Avis délibéré
de la Mission régionale d'autorité environnementale
Provence-Alpes-Côte d'Azur
sur la Révision allégée n°1 du Plan Local d'Urbanisme de
Vidauban (83)

**N° MRAe
2021APACA37/2903**

La révision allégée n°1 du PLU a pour objet la création d'un secteur de taille et de capacité d'accueil limitées (STECAL, en sous-secteur Apa), d'une superficie de 2,6 ha.

Figure 4: OAP : Les principes d'aménagement (en rose l'implantation des bâtiments), source : dossier

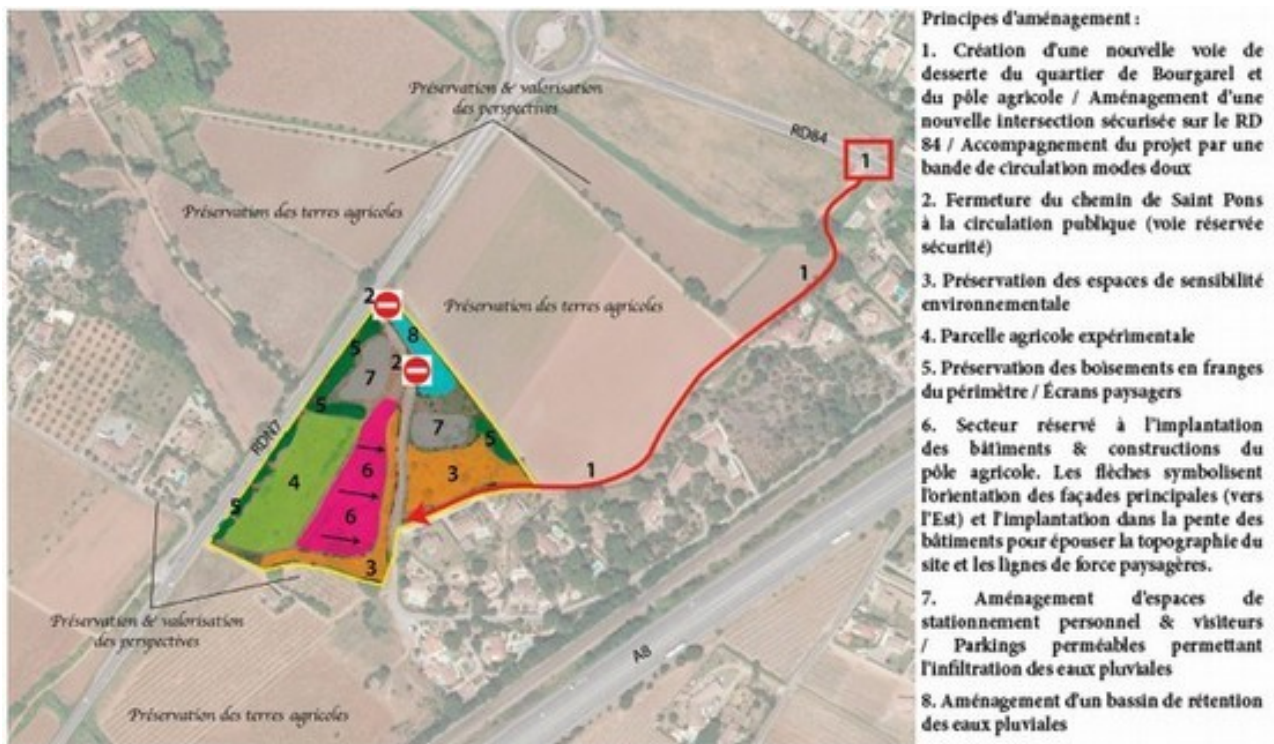
La MRAe constate que le schéma d'aménagement de l'OAP décrivant les principes d'aménagement ne contient pas de supports graphiques (schémas, coupes) prenant en compte le relief, ni de photomontage explicitant l'aménagement futur ; il en résulte qu'il est difficile pour le lecteur d'apprécier l'intégration des enjeux paysagers dans la conception globale et détaillée du projet.

La préservation et la valorisation des perspectives en entrée de ville (le long de la RDN7) et la prise en compte des parcelles agricoles résiduelles ne sont pas explicitées dans l'OAP.

Par ailleurs, trois des principes d'aménagement (implantation des bâtiments et constructions, aménagement d'un bassin de rétention des eaux pluviales et aménagement d'espaces de stationnement) conduiraient à empiéter, selon le dossier lui-même, sur la servitude non-aedificandi de la canalisation souterraine de la Société du Canal de Provence, qui exclut toute construction, fondation

Figure 7: Corridors écologiques présents sur la commune (SRCE), (source : RP), annotation : MRAe

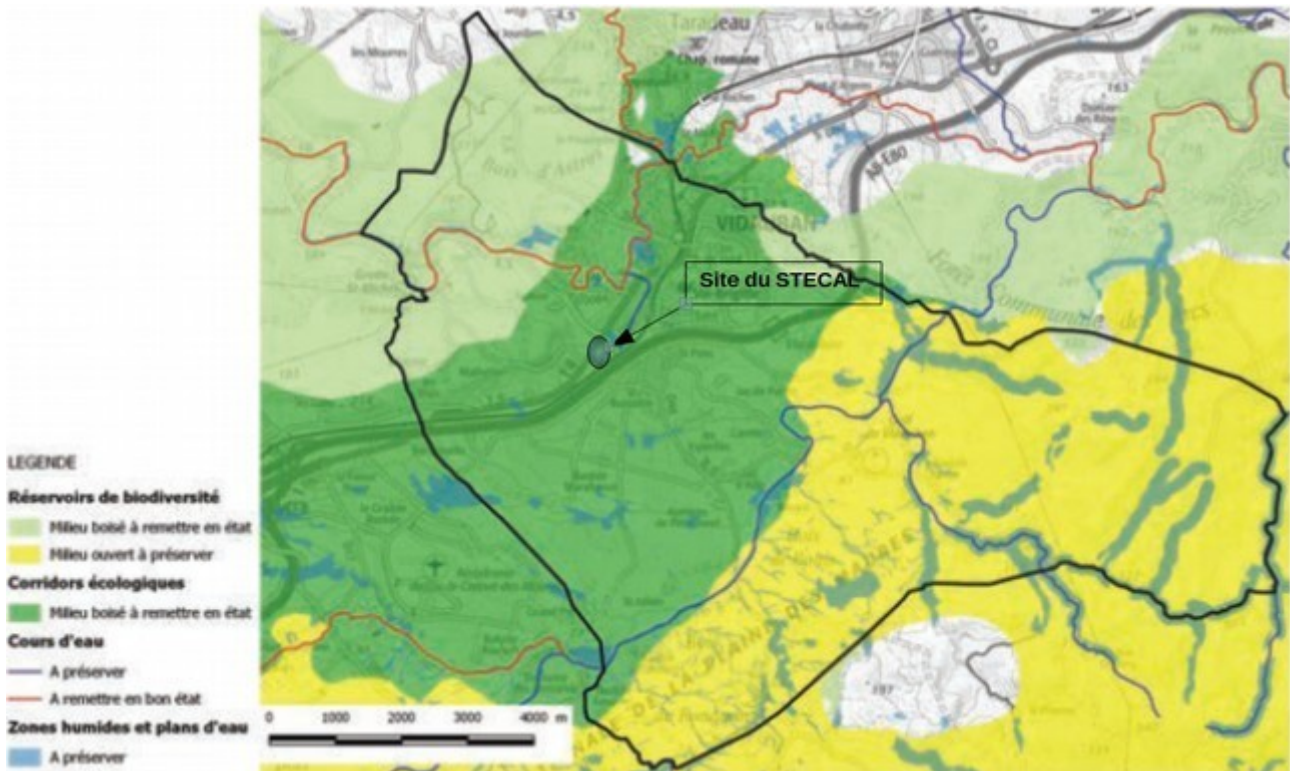
Le dossier ne mentionne pas les possibles incidences de l'emplacement du STECAL sur les fonctionnalités écologiques locales, notamment l'enclavement potentiel d'une partie du corridor (cf chapitre 2.2) et l'effet cumulé éventuel avec d'autres projets impactant également celui-ci.

La MRAe recommande de justifier que l'emplacement du STECAL garantit les fonctionnalités du corridor écologique identifié par le SRADDET.

Figure 8: Synthèse des sensibilités écologiques du STECAL, source : dossier

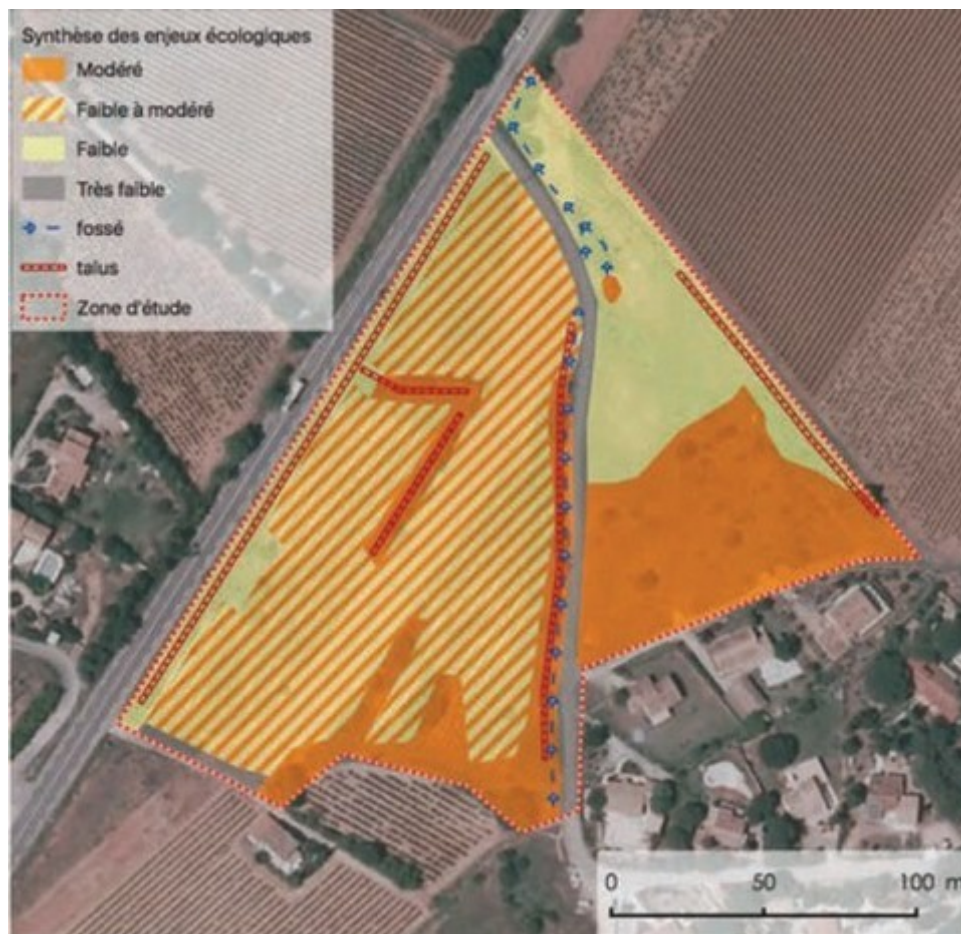
La MRAe constate que ces compléments ne sont pas joints.

La MRAe recommande de compléter l'état initial en intégrant les résultats des inventaires naturalistes complémentaires réalisés en période favorable à l'observation des reptiles, notamment la Tortue d'Hermann.

Figure 9: Superposition des sensibilités écologiques avec les prescriptions n°3 et le secteur réservé à l'implantation des bâtiments, source : RP, annotation : MRAe

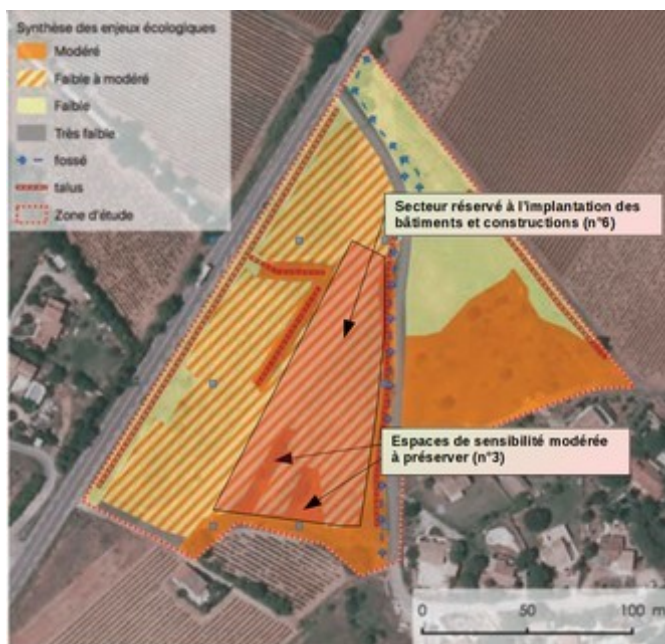
La MRAe constate d'autre part que le secteur réservé à l'implantation des bâtiments et des constructions du pôle agricole (N°6) empiète sur une partie (au sud) caractérisée par la présence d'espaces de sensibilité modérée, « à préserver » selon le dossier, comme l'indique le schéma suivant.

La MRAe recommande de compléter l'analyse des incidences au vu des compléments d'inventaires annoncés et d'expliquer la non prise en compte, pour l'implantation des bâtiments prévus dans l'OAP, d'une partie des « espaces de sensibilité modérée à préserver ».

Figure 11: distances séparant l'A8 (trait en bleu) et la RDN7 (trait en rouge) avec l'implantation des constructions
source : dossier, annotations MRAe

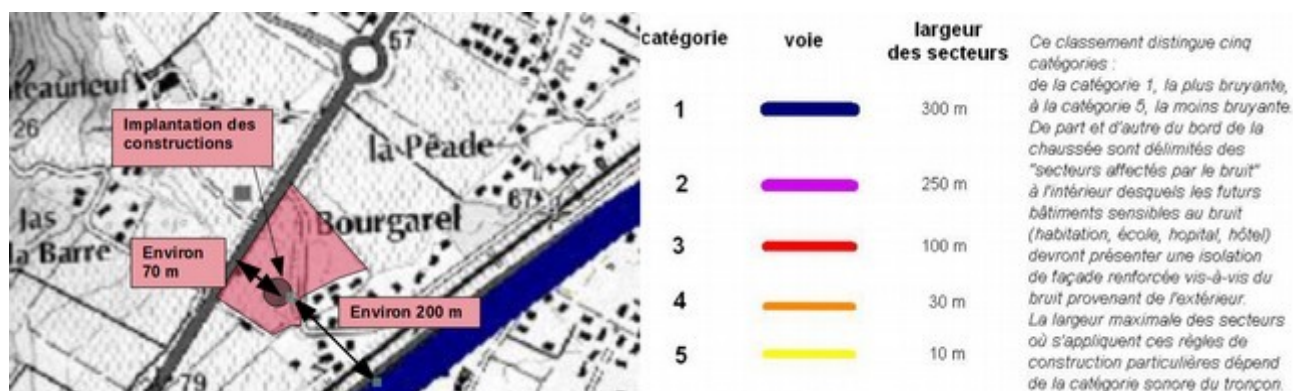
La MRAe note que la carte du classement sonore des infrastructures de transports terrestres de l'A8 au niveau de la commune Vidauban catégorise celle-ci en voie bruyante sur une largeur de 300 m⁵ et que le STECAL est en partie inclus dans cette bande de 300 m.

De même, le classement sonore de la RDN7 définit une bande de 100 m et la MRAe note également que le STECAL est inclus dans cette bande.

La MRAe constate que le dossier demeure très général sur ces enjeux liés à la santé, sans les évaluer.

La MRAe recommande d'évaluer l'exposition du STECAL aux nuisances sonores et à la pollution de l'air induites par la proximité de l'A8 et de la RDN7.
